DECKBLATT März 2023

FESTSTELLUNGSENTWURF

Straße: B 275
Unterlage / Blatt-Nr.: 8.1 / 2
Entwässerungslageplan
Maßstab: 1:1000

B 275
Ortsumgebung Idstein Eschenhahn

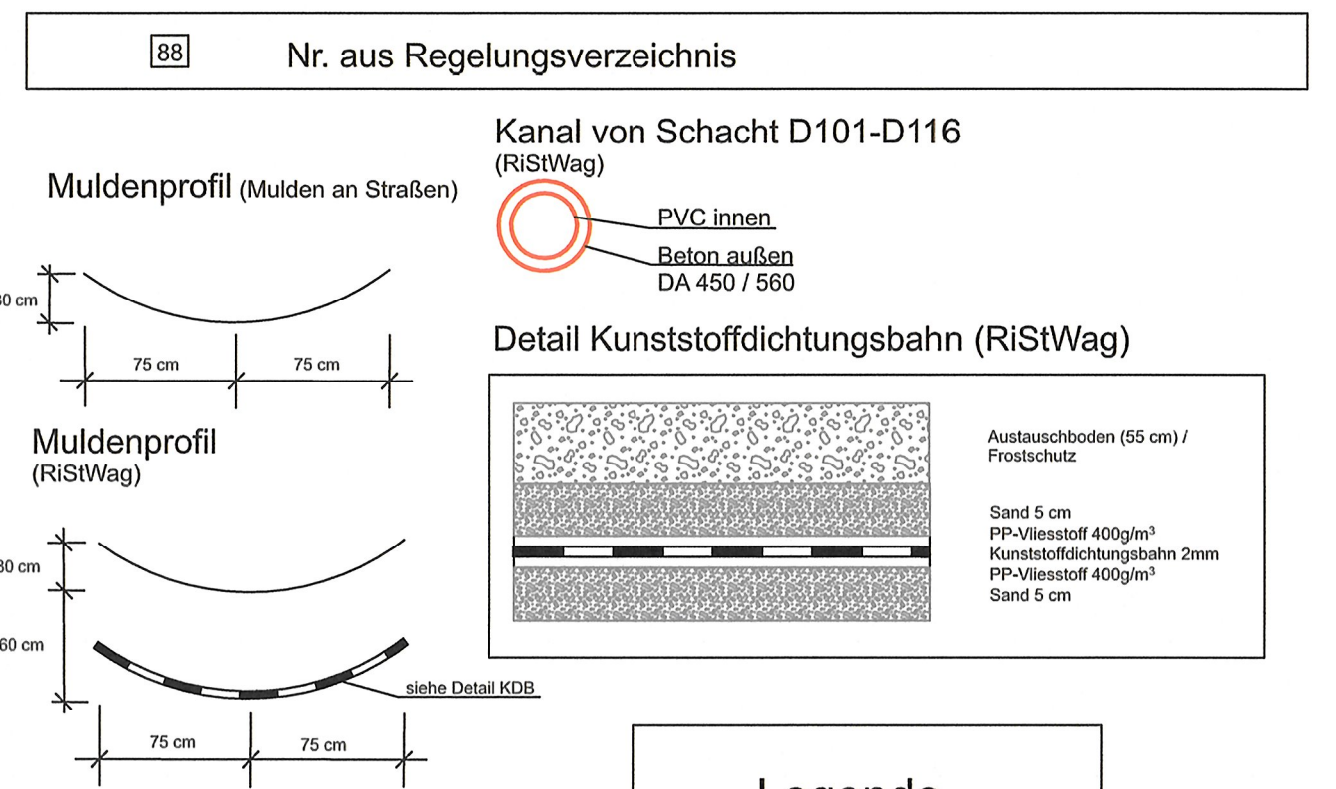
Nr.	Art der Änderung	Datum	Zeichen
6.)	Fußweg 13 verschoben / Geländemodellierung Planstück 372 / Anpassung Teilrückbau		
	Entfallen Durchlass 5.2		
5.)	Entfallen Planung Busanbindung / Anpassung Wildschutzzaun		
4.)	Verbreiterung der Hauptwirtschaftswegs / Umplanung RRB / Anpassung Kanäle / Entfallen RRB2	Aug 2022	PB14.1.02Go
	Anpassung Einzugsgebiete		
3.)	Änderung an landwirtschaftlichen Wegen	März 2016	PL 14.012 Go
